**Windpark Spannberg IV**
Geringfügige Änderung der UVP-Genehmigung
Beschreibung der Auswirkungen auf die Umwelt (Rev. 0)

Projekt	Windpark Spannberg IV
Standortgemeinden	Marktgemeinde Spannberg, Marktgemeinde Hohenruppersdorf (nur Eisfall-Hinweistafeln), Gemeinde Velm-Götzendorf, Stadtgemeinde Zistersdorf, Marktgemeinde Palterndorf-Dobermannsdorf, Marktgemeinde Neusiedl/Zaya Verwaltungsbezirk Gänserndorf, Niederösterreich
Auftraggeber	WEB Windenergie AG Davidstraße 1 3834 Pfaffenschlag 
Ausgabedatum	09.12.2022
Seitenzahl	48
Verfasser	Julia Lauss, Sebastian Sohm
Projektleitung EWS	Robert Gramlinger

Rev.Nr.	Datum	Titel / Nummer	Gegenstand
0	09.12.2022	Auswirkungen der Vorhabensänderungen auf die Umwelt	Erstausgabe

Abbildung 1: Überblickhaft der Vergleich der WEA-Verschaltungen im Windpark
(Vergleich zwischen genehmigtem Status und geplantes Vorhaben, inkl. Kabeldimensionen)

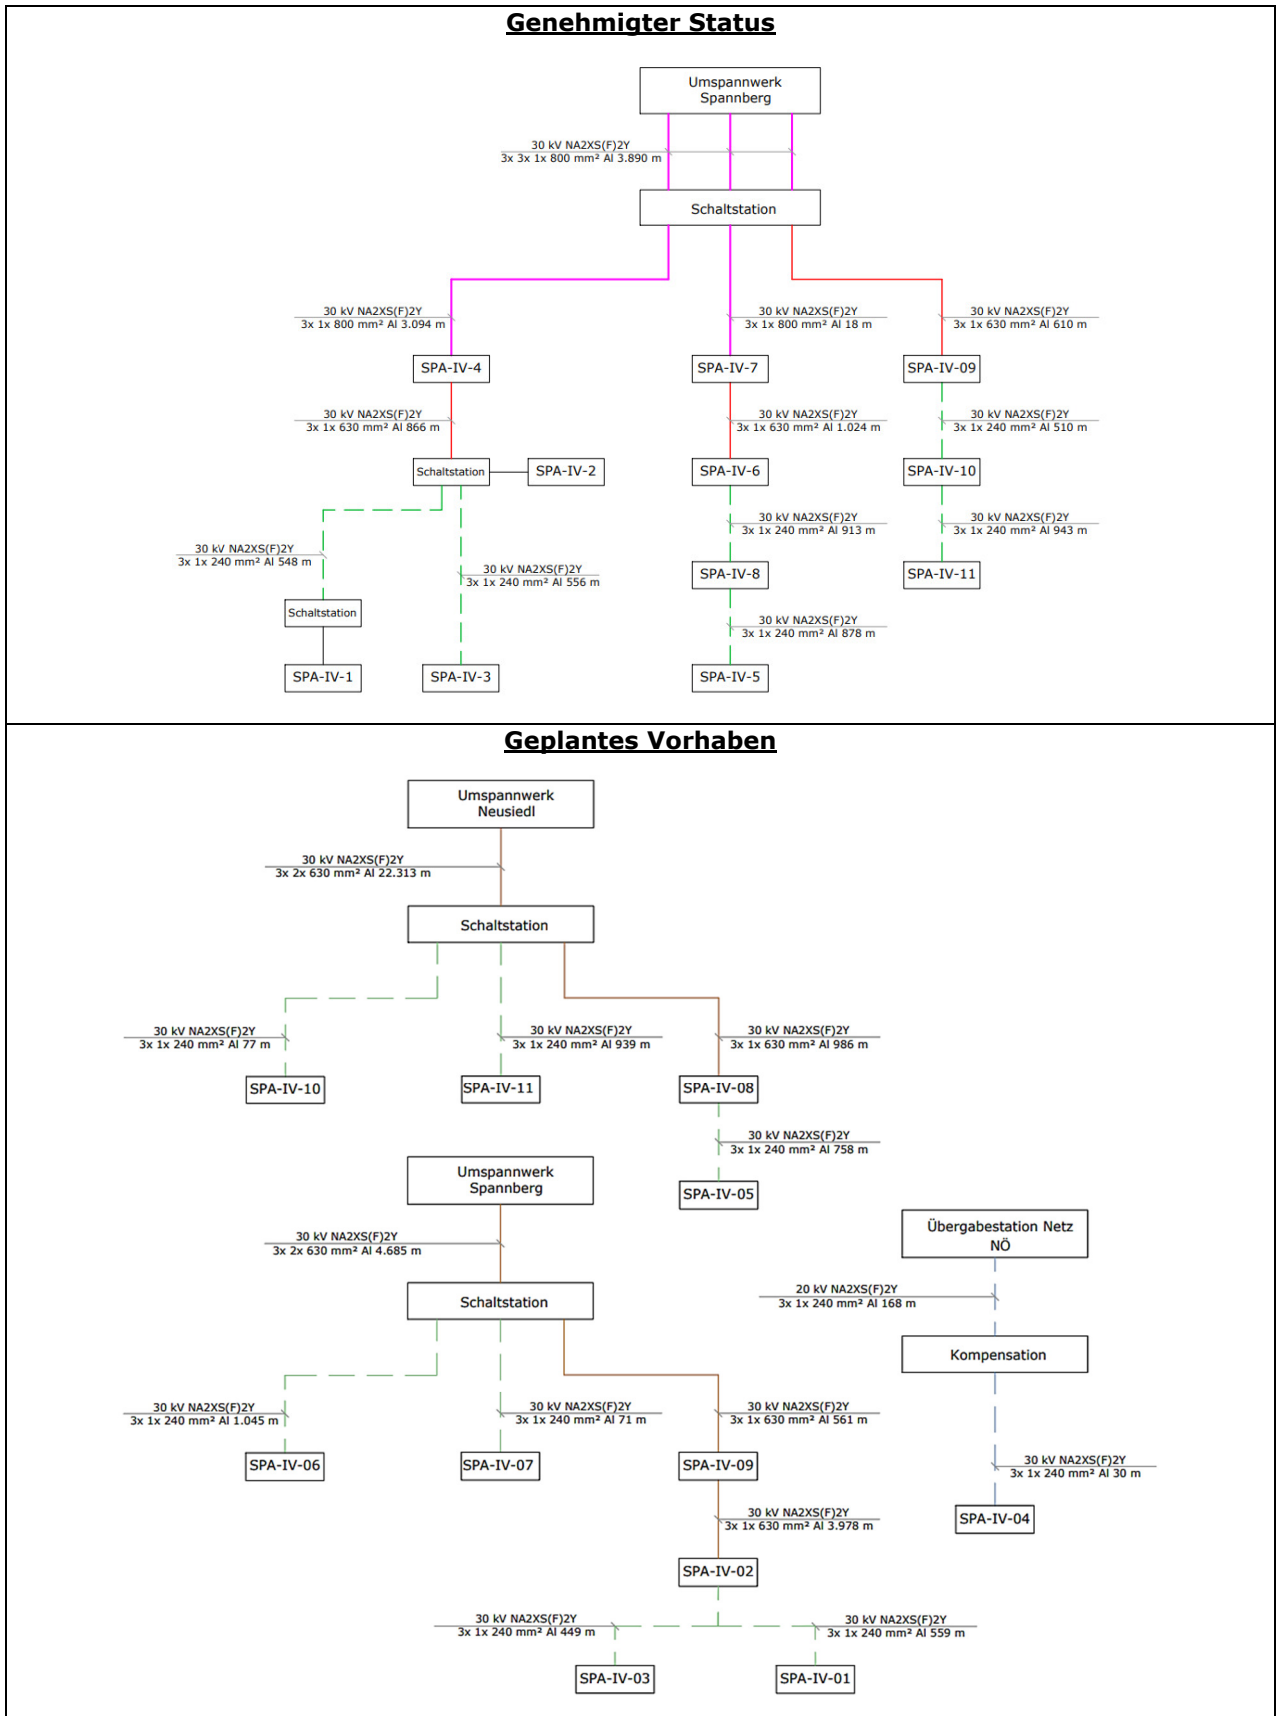
Aufgrund geänderter Aufteilung der WEA ändert sich auch die windparkinterne Verkabelung. Die WEA werden anders verschalten, als genehmigt. Auch die Trassenführung der Verkabelung ändert sich dadurch (vgl. Abbildung 1).

Zudem werden unterschiedliche Kompensationsanlagen in den Schaltstationen installiert. Die separat geführte Anlage SPA-IV-4 wird mit einer kapazitiven Kompensationsanlage in einer externen Schaltstation ausgestattet. Details zu den Schaltstationen sind im Abschnitt B.4 beschrieben.

Abbildung 2: Lageänderung der WEA SPA-IV-1

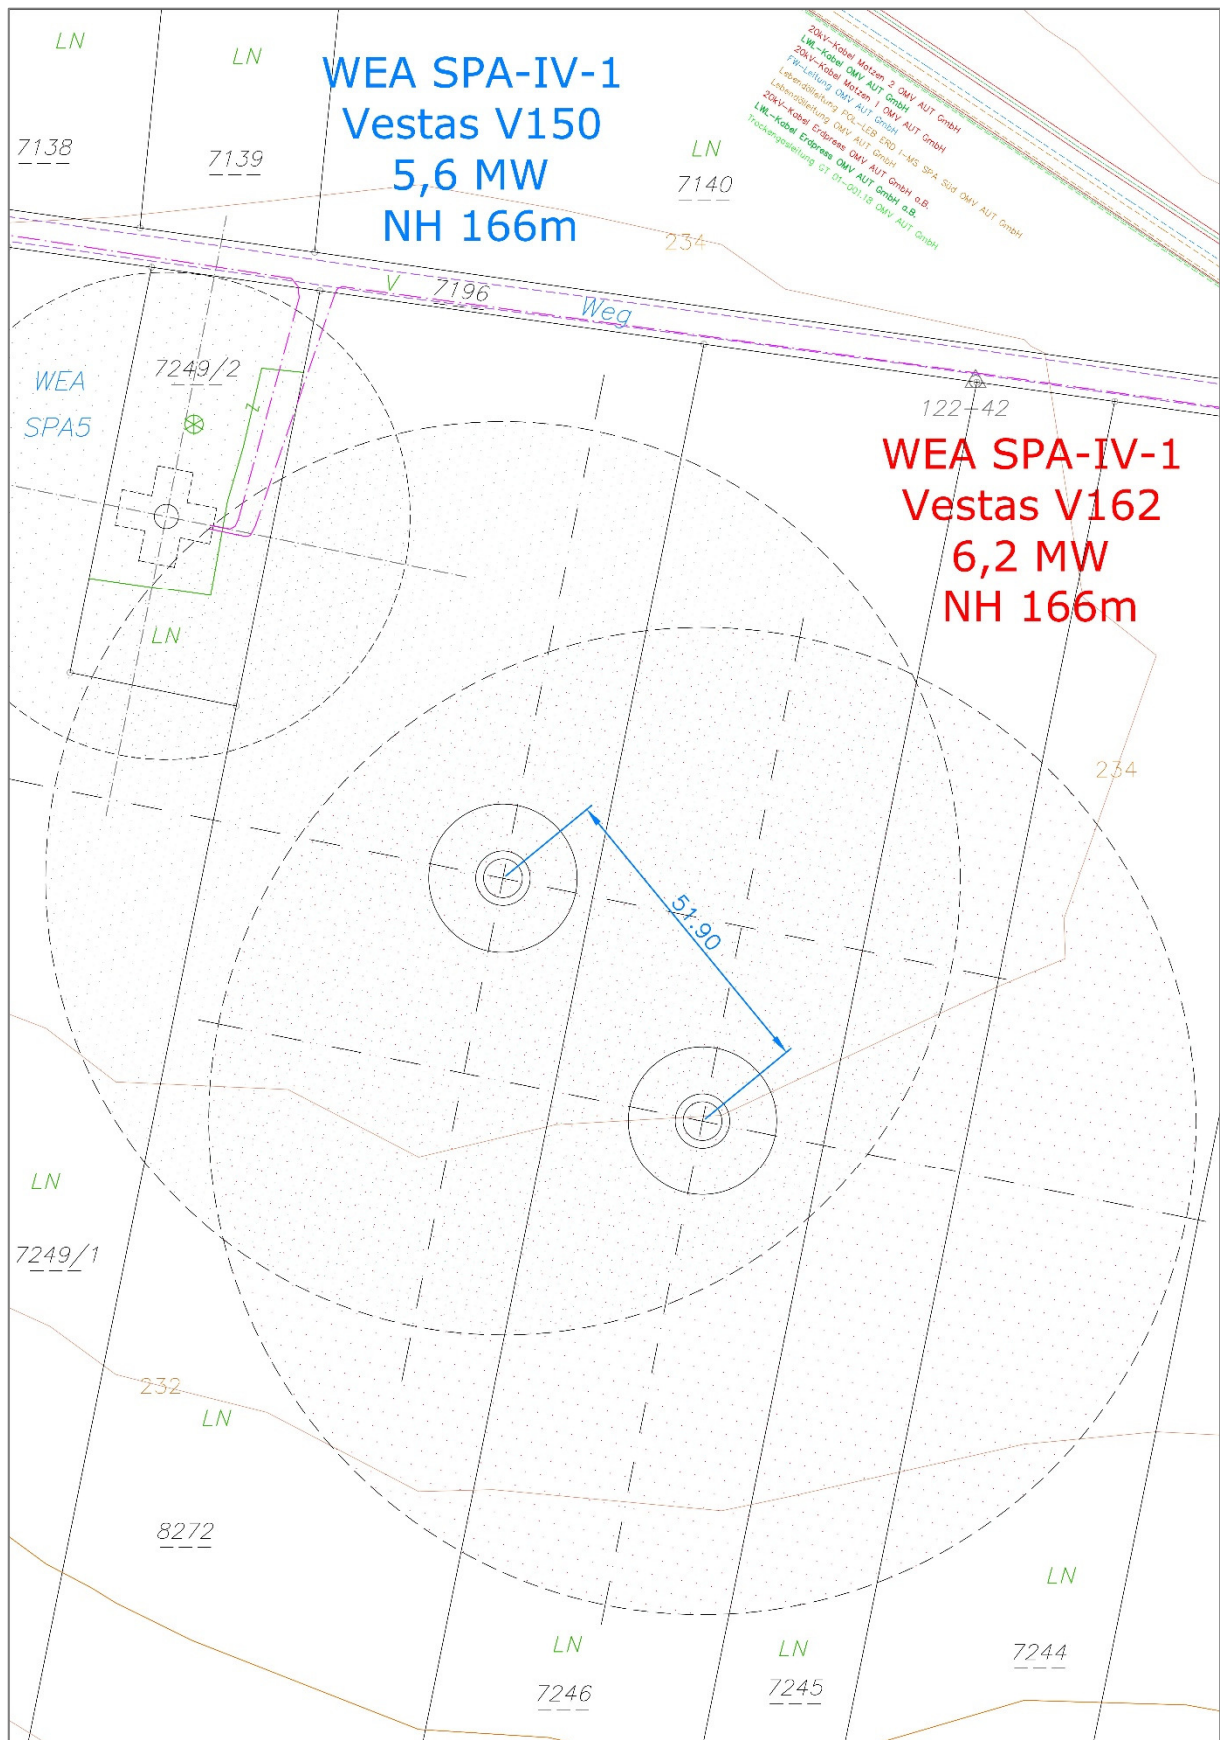
Die meisten WEA-Standorte bleiben im Wesentlichen gleich. Unter anderem aufgrund des größeren Rotorradius werden die meisten Standorte jedoch um einige Meter verschoben. – Wesentlich ist jedoch, dass die Fundamente auf den entsprechenden Gwka-Widmungsflächen bleiben.

In Abschnitt B.2 sind in den Detailplänen die Lageänderungen dargestellt, im Folgenden sind Ausschnitte der Pläne eingefügt. In Abschnitt B.3 liegt die Koordinatenliste mit den Höheninformationen und den Koordinaten in anderen Koordinatensystemen bei.

Abbildung 12: Übersicht Rodungen

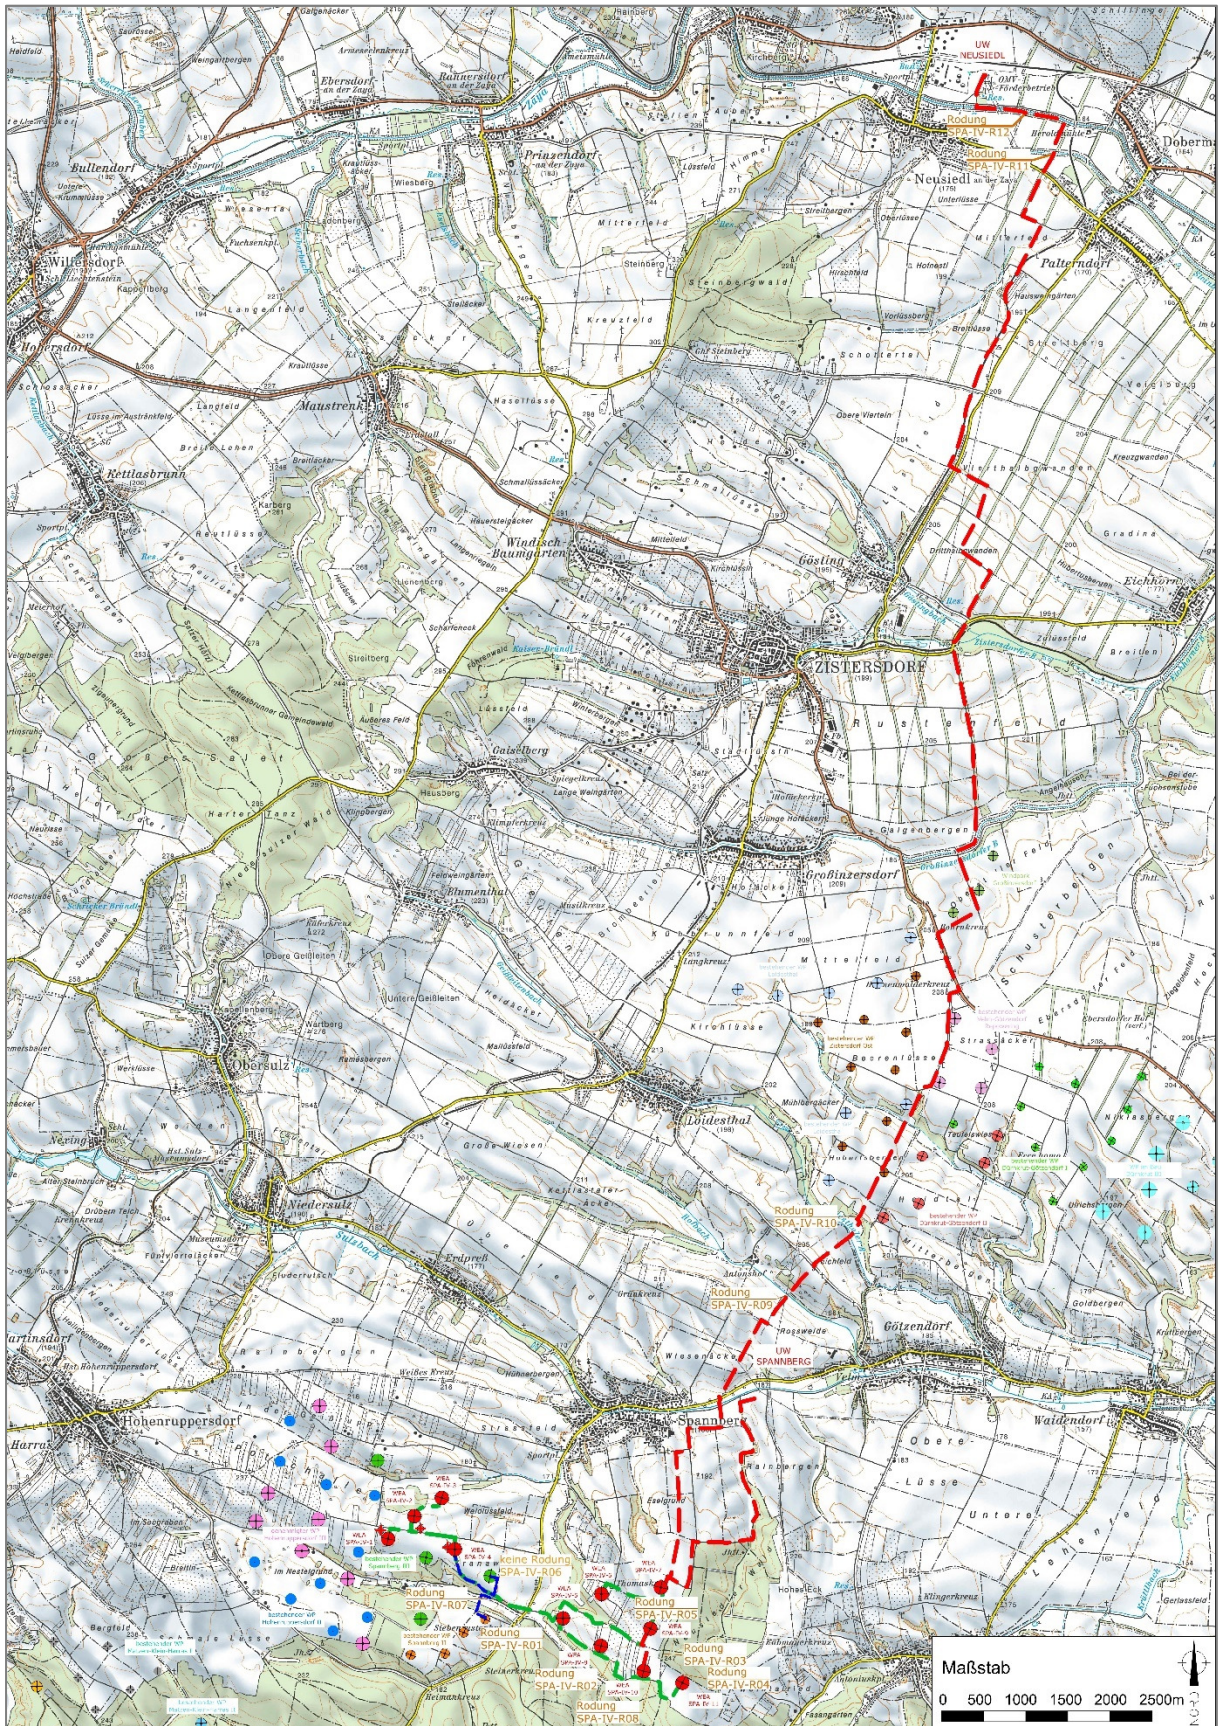
Durch die gegenständlichen Änderungen des Vorhabens ergibt sich v.a. im Zuge der geänderten Netzanbindung zum UW Neusiedl/Zaya eine zusätzliche Beanspruchung von Waldflächen im Sinne des Forstgesetzes 1975 idgF. Es sind demnach Rodungen im Sinne des Forstgesetzes 1975 idgF. erforderlich. Nachfolgend werden die dafür erforderlichen Informationen bereit- bzw. dargestellt.

In folgendem Übersichtsplan ist die Lage der Rodungen dargestellt:

Abbildung 14: Übersicht – Gewässerquerungen

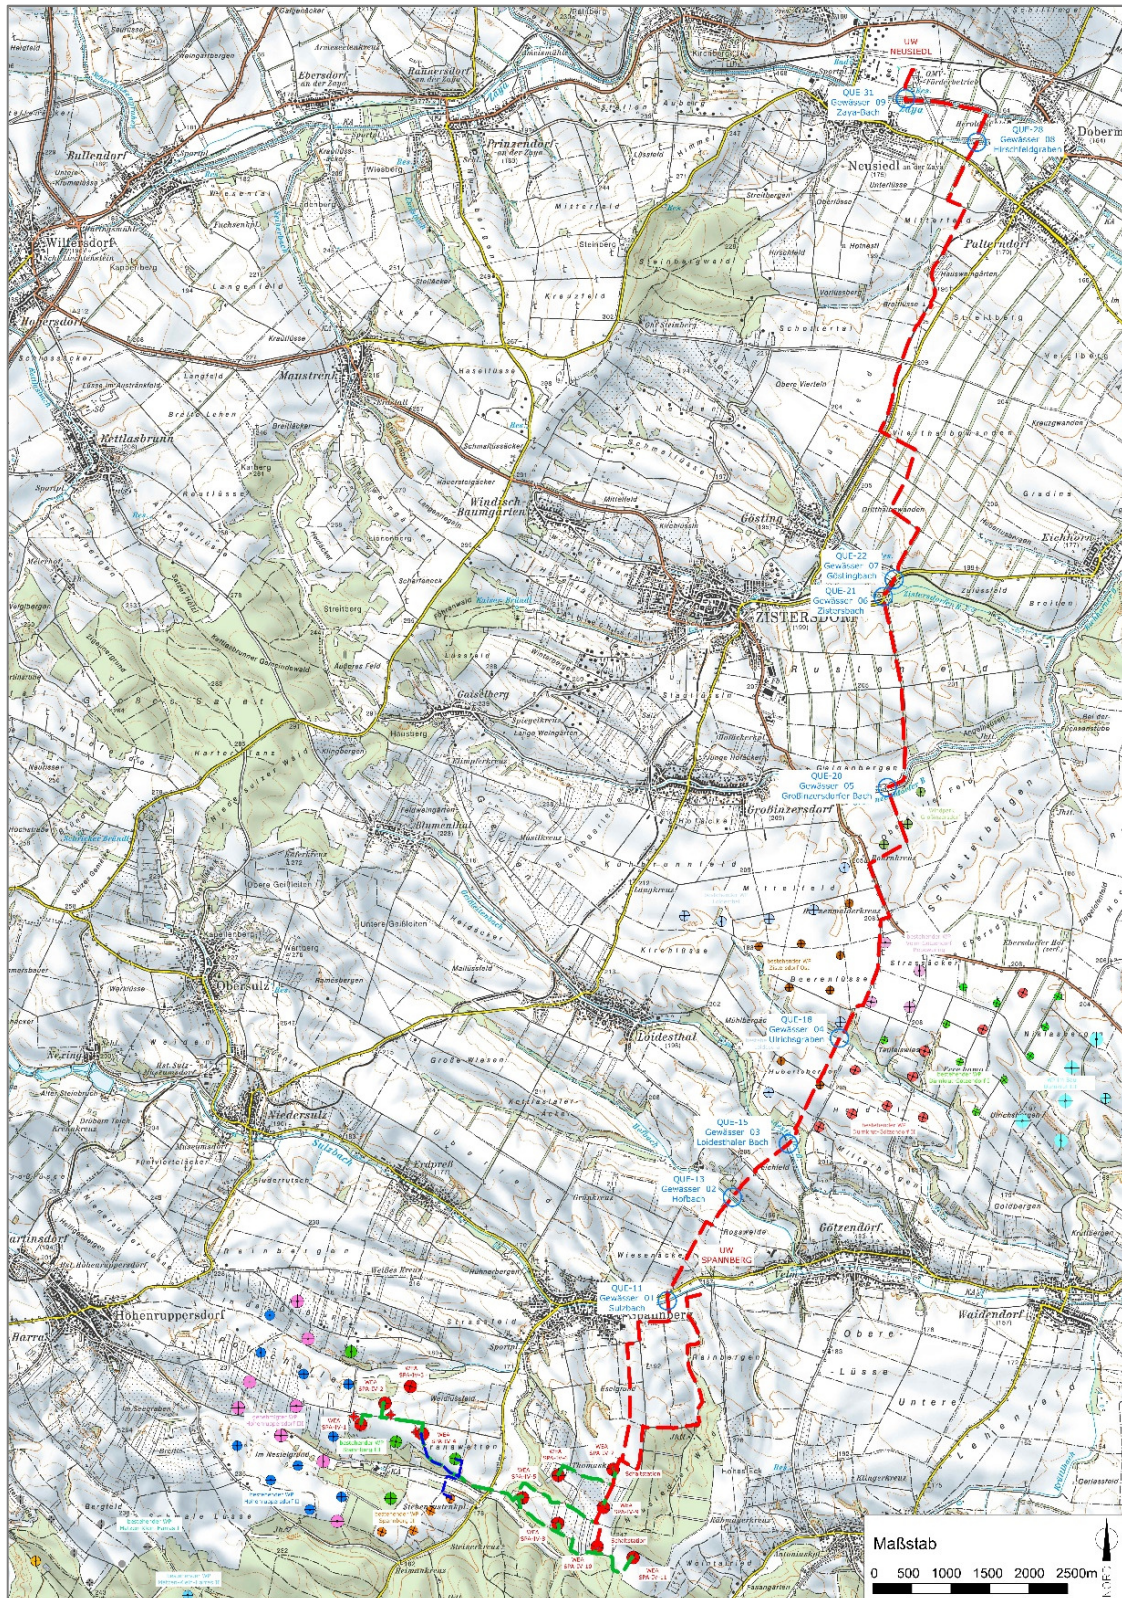
Im Zuge der Änderung sind für die Verlegung des Erdkabels zum Umspannwerk Neusiedl/Zaya, mehrere **Gewässerquerungen** erforderlich. Insgesamt kommt es zu 8 Gewässerquerungen, welche zu überwiegender Teil mittels Bohrung und in geringerem Umfang mittels Pflügung oder offener Bauweise (Künette) durchgeführt werden.

Die folgende Abbildung zeigt die Lage der im Zuge der geringfügigen Änderung hinzugekommenen Gewässerquerungen:
